4. Änderungs- und Ergänzungs- antrag zum Antrag auf Planfeststellung

für den Hochwasserschutz für die Stadt Hitzacker (Elbe)
und die Ortschaften in der Jeetzelniederung

Erläuterungsbericht zum 4. Änderungs- und Ergänzungsantrag

Abbildung 1: Lokation der Änderung, Lageplan Anlage 7.0 zum 1. Änderungs- und Ergänzungsantrag vom 14.01.2005

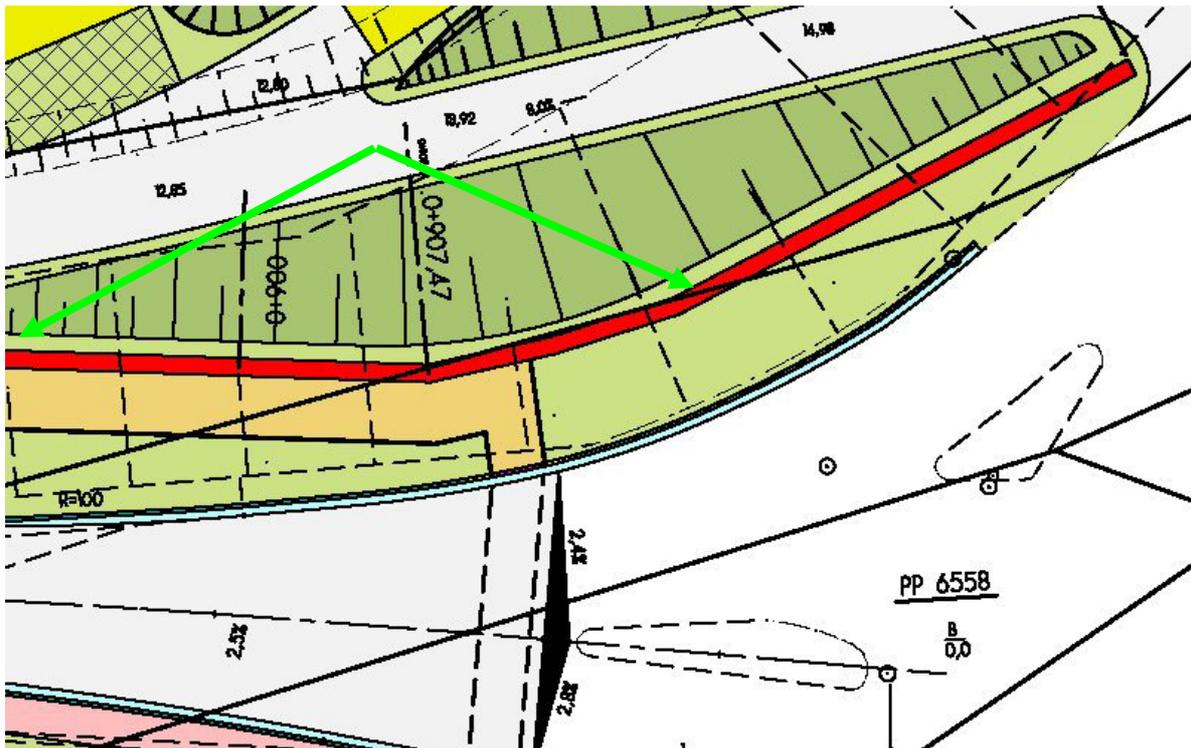
Abweichend von den Anlagen 7.0 und 8.1.1 des Planfeststellungsbeschlusses vom 16.11.2005 und den Änderungsanträgen 1 bis 3 weist die Hochwasserschutzwand (HWSW) nicht die erforderliche Höhe einer Absturzsicherung von mindestens 1,0 m im Bereich des Bauendes der Marschtorstraße bzw. im Übergang zum Wussegeler Flügeldeich auf. Die verursachende Minderhöhe der HWSW ergibt sich aus dem Ansteigen des Geländes zum Wussegeler Flügeldeich hin. Die geplante Anbindung der Marschtorstraße in diesem Bereich war ursprünglich höhenmäßig anders geplant worden und musste im Zuge der Bauausführung an die bestehenden Straßenflächen

(Kreisstraße und Parkplatz) angepasst werden. Dadurch verringert sich die Höhe dieser Flächen gegenüber der HWSW im Bereich des Bauendes.

Gemäß § 16 der Niedersächsischen Bauordnung (NBauO) bzw. § 4 der Durchführungsverordnung zur Niedersächsischen Bauordnung (DVNBauO) sowie der geltenden Arbeitsschutz- und Sicherheitsvorschriften ist daher in diesem Bereich eine Absturzsicherung anzubringen. Die Absturzsicherung wurde in Form eines Rankgitters umgesetzt. Das Rankgitter besteht aus einem grünen Stabgitter, welches im oberen Drittel um ca. 45° abgewinkelt ist.

Die Forderung nach einer Absturzsicherung in diesem Bereich wurde während einer Begehung des kommunalen Unfallversicherungsträgers zusätzlich bekräftigt.

Abbildung 4: Lokation der Änderung, Lageplan Anlage 7.0 zum 1. Änderungs- und Ergänzungsantrag vom 14.01.2005

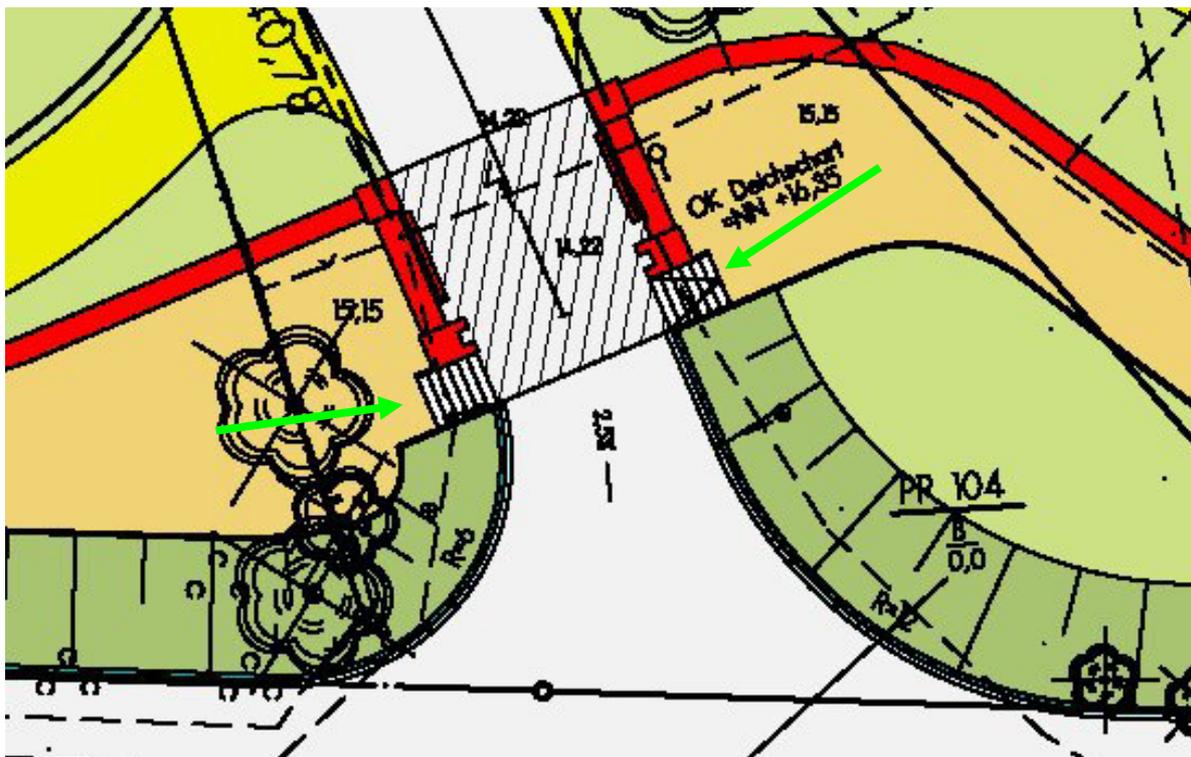
Abweichend von den Anlagen 7.0, 8.1.1 und 9.1.9 des Planfeststellungsbeschlusses vom 16.11.2005 und den Änderungsanträgen 1 bis 3 wurde am Deichschart 5 im Übergangsbereich HWSW/Deichschart 5 eine zusätzliche Rampe eingebaut. Ursprünglich war für diesen Bereich nur eine beidseitige Treppenanlage vorgesehen. Die zusätzliche Rampe bedingt sich dadurch, dass der fragliche Bereich aus Richtung Wussegeler Flügeldeich aus einem Rad/Fußgängerweg kommend in den Deichverteidigungsweg entlang des Bereiches der Hochwasserschutzwand an der Marschtorstraße übergeht. Somit wären ggf. Radfahrer, Rollstuhlfahrer etc. gezwungen gewesen, die Strecke wieder zurück zu fahren, um die Hochwasserschutzanlagen zu verlassen.

Die Treppen im verbleibenden Bereich west- und ostwärts Deichschart 5 wurden in der Lokation um ca. 90° gedreht angeordnet, um eine bessere Zugänglichkeit zum Deichverteidigungsweg und zu den Hochwasserschutzanlagen zu erhalten.

Der Ausbau der zusätzlichen Rampe entspricht dem Aufbau des Deichverteidigungsweges in Form von Aufbau, Pflastergestaltung (18 cm Betonsteingroßpflaster) und den allgemein anerkannten Regeln der Technik.

Abbildung 10: Lokation der Änderung, Lageplan Anlage 7.0 zum 1. Änderungs- und Ergänzungsantrag vom 14.01.2005

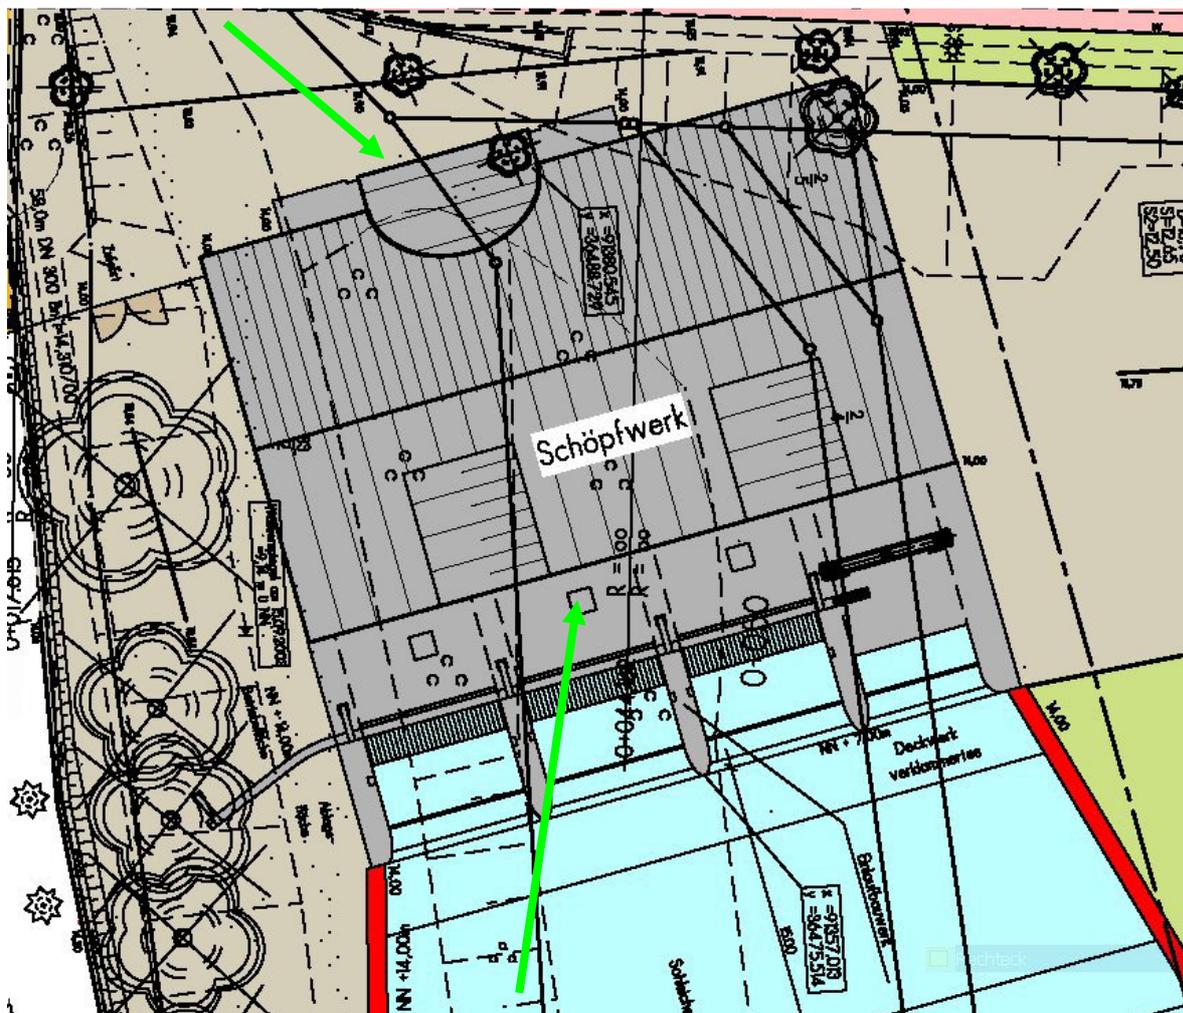
Entgegen der Anlage 7.3.1 des Planfeststellungsbeschlusses vom 16.11.2005 erfolgte die bauliche Ausführung des Schöpfwerksgebäudes ohne Sprossenfenster in den Nord-Süd-Ansichten. Die Ausstattung des Schöpfwerkes mit Fenstern ohne Sprossen für die Ost- und West-Ansichten wird gemäß Schreiben v. 11.09.2008 der unteren Denkmalschutzbehörde (UDSchB) unter denkmalrechtlichen Aspekten akzeptiert. Das Schreiben der UDSchB ist in der Anlage 7 beigefügt.

Nach Rücksprache mit dem seinerzeit beauftragten Architekten Horn, Adendorf, handelt es sich bei dem Schöpfwerk um ein technisches Gebäude. Dieses Gebäude weist in sich eine geschlossene Architektur auf, weshalb keine Sprossenfenster eingebaut wurden.

Abbildung 15: Lokation der Änderung, Lageplan Anlage 7.0 zum 1. Änderungs- und Ergänzungsantrag vom 14.01.2005

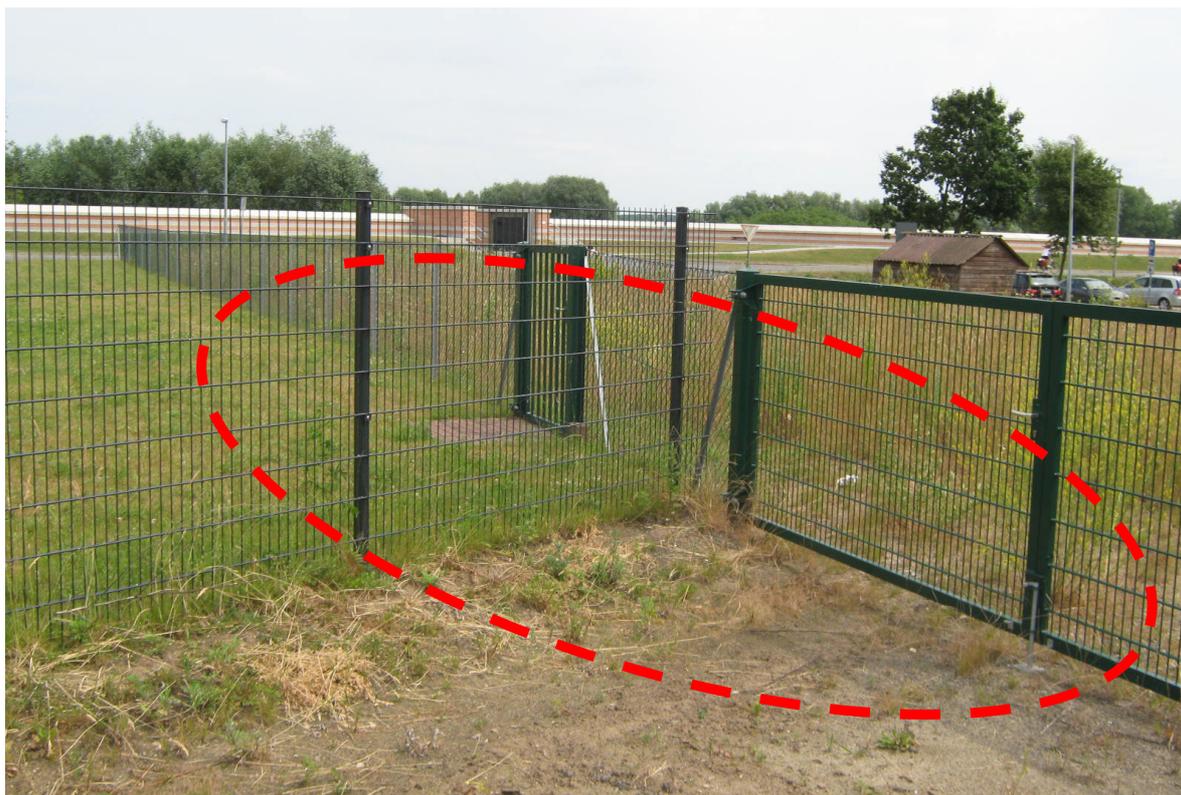
Abweichend von der Anlage 7.0 des Planfeststellungsbeschlusses vom 16.11.2005 und den Änderungsanträgen 1 bis 3 wurde nach Beendigung der Baumaßnahmen am Schöpfwerk und dem Einmessen der Grundstücksgrenzen in diesem Bereich festgestellt, dass von der vorhandenen Flutmulde nur ein sehr kleiner Teilbereich erhalten bleiben würde. Dieser Teilbereich wäre bedingt durch die vorhandene Ausbildung der Flutmulde nur sehr schwer zu unterhalten. Zudem wäre im südlichen Bereich keine Möglichkeit der Zuwegung zum Deichverteidigungsweg gegeben gewesen. Um die Unterhaltung und Zuwegung in diesem Teilbereich sicherzustellen wurde die ehem. Flutmulde verfüllt und an das umgebende Gelände angepasst.

Abbildung 19: Lokation der Änderung, Lageplan Anlage 7.0 zum 1. Änderungs- und Ergänzungsantrag vom 14.01.2005

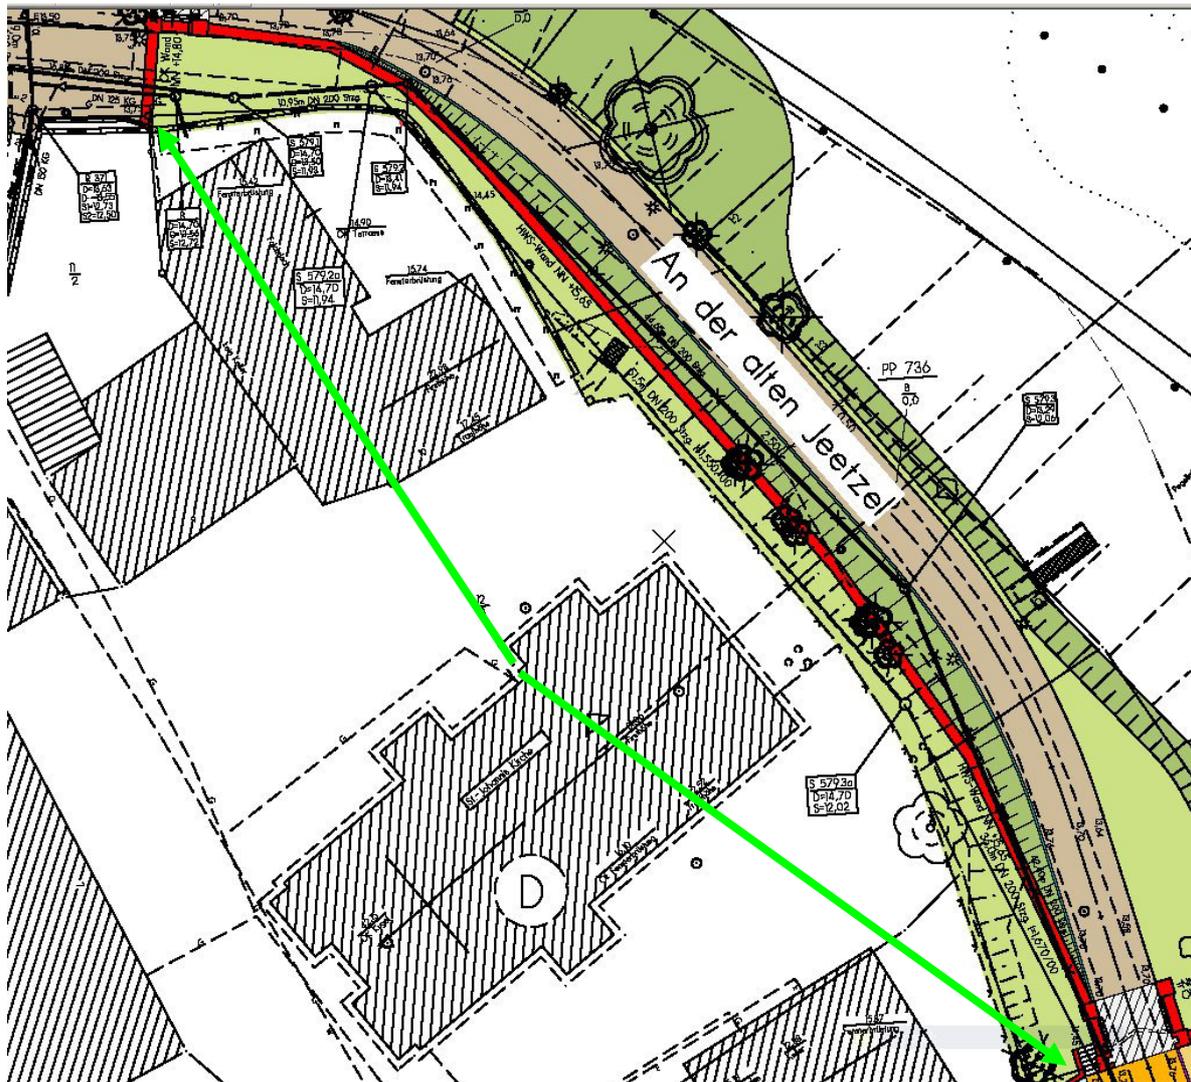
Abweichend von den Anlagen 7.0, 8.1.1 und 9.1.7 des Planfeststellungsbeschlusses vom 16.11.2005 und den Änderungsanträgen 1 bis 3 wurden die ursprünglich vorgesehenen Stützmauern im Bereich zwischen Deichschart 3 und 4 durch Tore und Anrampungen ersetzt. Dadurch konnte im Bereich zwischen Deichschart 3 und 4 der Deichverteidigungsweg, unter Ausnutzung der vorhandenen Geländeproportionen, baulich direkt hinter der Hochwasserschutzwand fortgeführt werden.

Damit wird auch eine uneingeschränkte Zugänglichkeit zu den Hochwasserschutzanlagen in diesem Bereich sichergestellt.

Die Zuwegung zu diesem Bereich erfolgt über verschließbare Tore mit anschließenden Rampen anstelle der ursprünglichen Stützmauern. Der Deichverteidigungsweg selbst ist als ca. 3,0 m breiter Schotterrasenweg über einer Tragschicht aus Mineralgemisch ausgebaut.

Abbildung 22: Lokation der Änderung, Lageplan Anlage 7.0 zum 1. Änderungs- und Ergänzungsantrag vom 14.01.2005

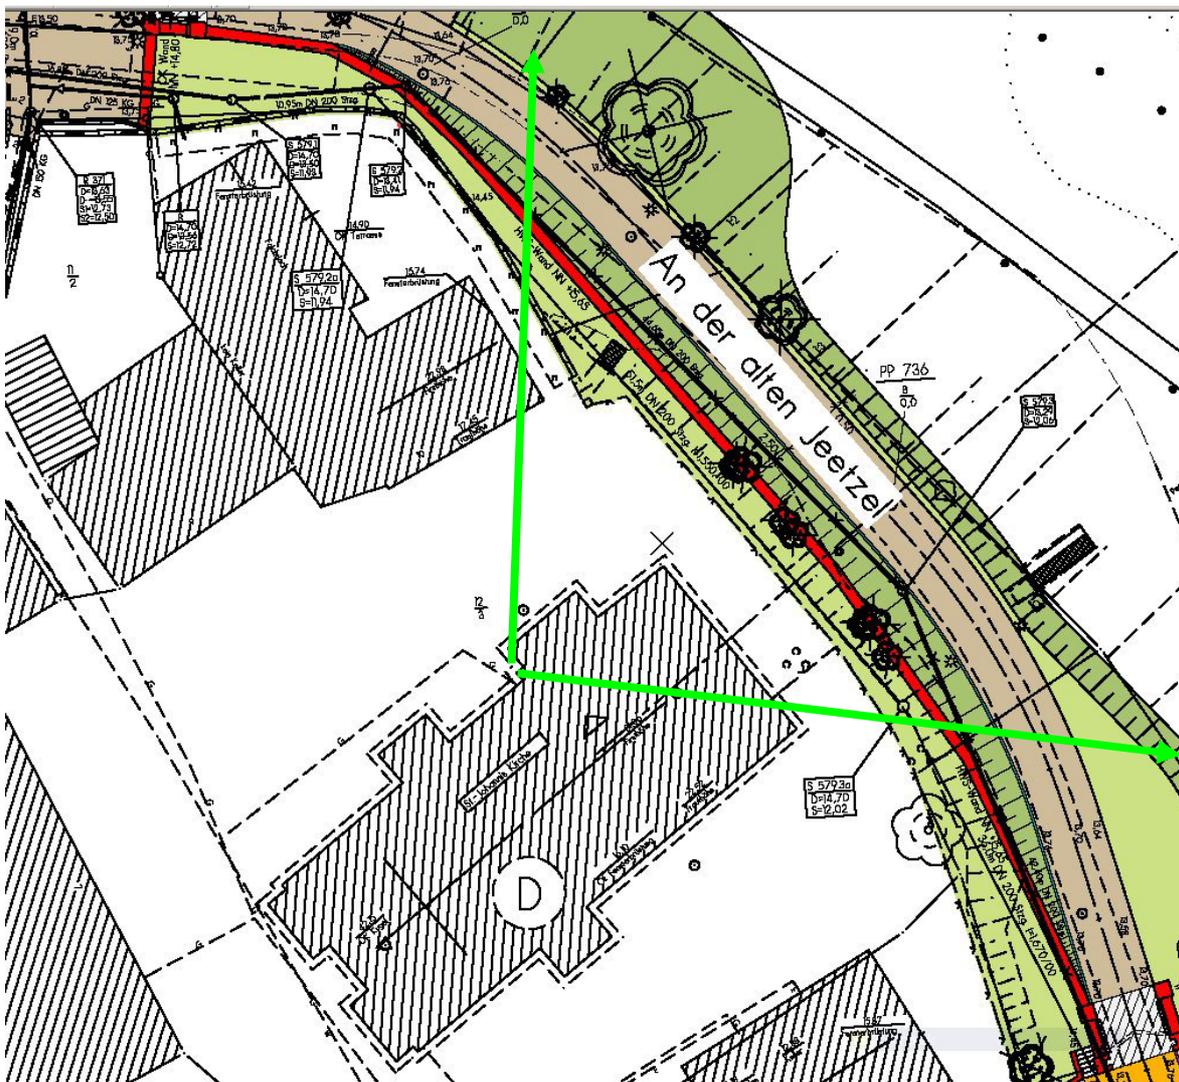
Abweichend von den Anlagen 7.0 und 9.1.7 des Planfeststellungsbeschlusses vom 16.11.2005 und den Änderungsanträgen 1 bis 3 wurde eine Sicherung der Böschungen mit Wasserbausteinen im Bereich zwischen Deichschart 3 und 4 vorgenommen. Nach Bau der HWSW im Bereich der Deichscharts 3 und 4 wurde festgestellt, dass es zu Böschungserosionen in diesem Bereich kam. Dieser Bereich der Böschung war im Zuge der Bauausführung mit Boden angedeckt und profiliert worden. Um schädlichen Auskolkungen oder Böschungsabbrüchen vorzubeugen, wurden zur dauerhaften Böschungssicherung daher Wasserbausteine auf der vorhandenen Böschung bis zur Mittelwasserlinie verbaut.

Abbildung 30: Lokation der Änderung, Lageplan Anlage 7.0 zum 1. Änderungs- und Ergänzungsantrag vom 14.01.2005

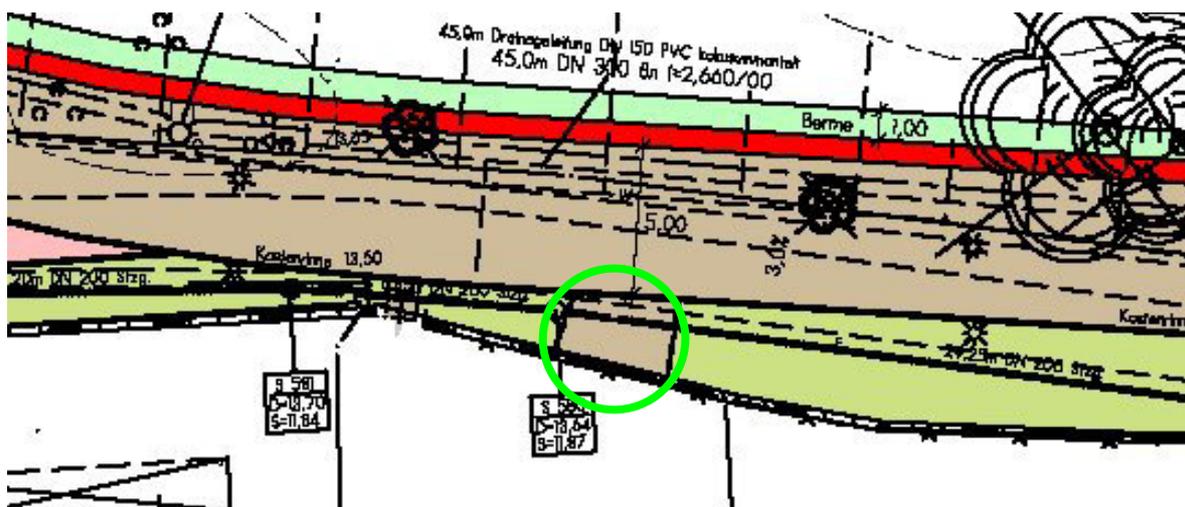
Entgegen der ursprünglichen Planung der Anlagen 7.0 und 8.1.1 des Planfeststellungsbeschlusses vom 16.11.2005 und den Änderungsanträgen 1 bis 3 wurde keine Zufahrt von der Straße „An der alten Jeetzel“ zu dem Grundstück der Deichstraße 7 vorgesehen. Die Ausbildung ohne direkte Zuwegung zum Grundstück erfolgte in Abstimmung mit den Anliegern während der Bauausführung. Die Zufahrtsmöglichkeiten zum Grundstück befinden sich in der Deichstraße.

Abbildung 35: Lokation der Änderung, Lageplan Anlage 7.0 zum 1. Änderungs- und Ergänzungsantrag vom 14.01.2005

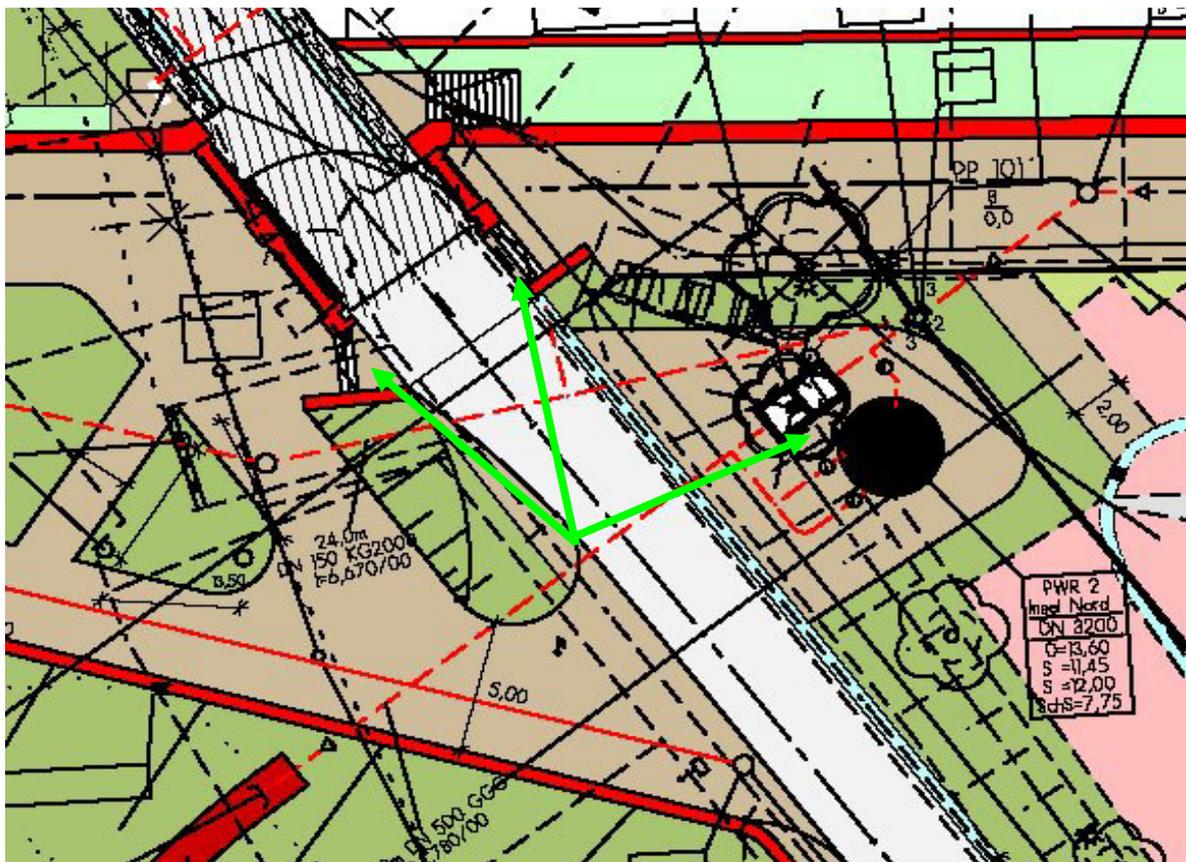
In der Planung gemäß der Anlagen 7.0, 8.1.1 und 8.4.1 des Planfeststellungsbeschlusses vom 16.11.2005 und den Änderungsanträgen 1 bis 3 war für den Bereich des Deichverteidigungsweges bei Deichschart 2 die Zugänglichkeit über Treppen vorgesehen.

Allerdings sind gemäß den Vorgaben des Niedersächsischen Behindertengleichstellungsgesetzes öffentliche Wege und Plätze barrierefrei zu gestalten, um behinderten Menschen die gleichberechtigte Teilhabe und Nutzung zu ermöglichen. Dem wurde durch die umgestaltete Anordnung Rechnung getragen. Zudem wurde die widerrechtliche Nutzung des Deichverteidigungsweges durch das Setzen von mobilen Absperrpollern unterbunden.

Abweichend von den Anlagen 7.0, 8.1.1 und 8.4.1 des Planfeststellungsbeschlusses vom 16.11.2005 und den Änderungsanträgen 1 bis 3 wurde der Standort des Pumpwerkes „Nord“ verlegt. Dies ist bedingt durch die vorgenannte Zuwegungsänderung. Der zugehörige Steuerschrank wurde daher ebenfalls an der ostwärtigen Mauer des Deichschart 2 installiert.

Damit liegt das Pumpwerk auch nicht mehr im direkten Bereich des Deichverteidigungsweges. Der neue Standort ist in Abbildung 38 dargestellt.

Abbildung 40: Lokation der Änderung, Lageplan Anlage 7.0 zum 1. Änderungs- und Ergänzungsantrag vom 14.01.2005

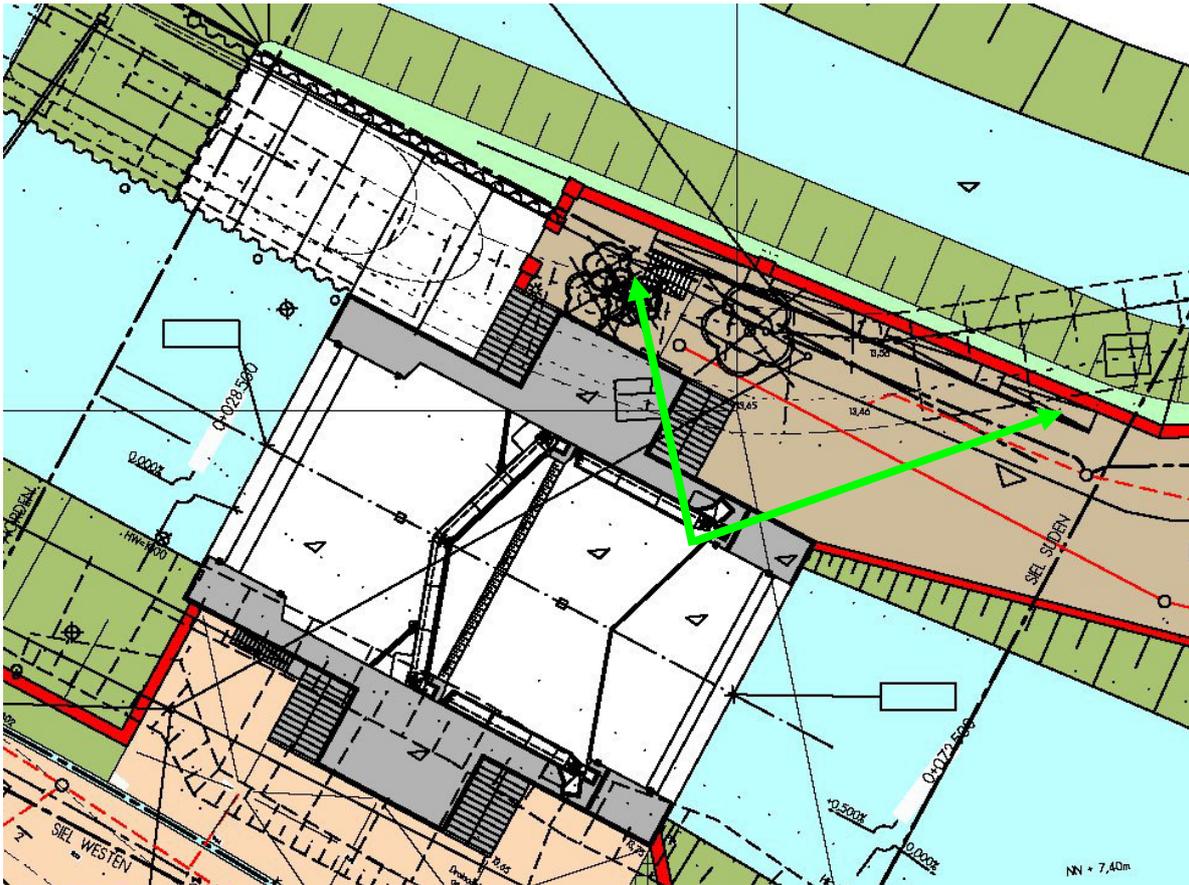
Abweichend von den Anlagen 7.0, 8.1.1, 8.2.1 und 8.4.1 des Planfeststellungsbeschlusses vom 16.11.2005 und den Änderungsanträgen 1 bis 3 wurde die Anordnung der Treppen- und Rampenanlage am Sielbauwerk geändert. Die ursprünglich vorgesehene, langgezogene gerade Rampe mit Podesten und einer Treppe wurde gemäß den Vorgaben des Niedersächsischen Behindertengleichstellungsgesetzes umgeplant. Nach diesen Vorgaben sind öffentliche Wege und Plätze barrierefrei so zu gestalten, dass behinderten Menschen die gleichberechtigte Teilhabe und Nutzung ermöglicht wird. Dem wurde durch die umgestaltete Anordnung Rechnung getragen, indem eine gewinkelte Rampe anstelle der ursprünglich geplanten geraden Rampe gebaut wurde. Dadurch konnten die erforderlichen Gefälleanforderungen eingehalten werden.

Zusätzlicher Aspekt für die Platz sparende Bauweise war die im Deichverteidigungsfall bessere Zugänglichkeit im betroffenen Abschnitt.
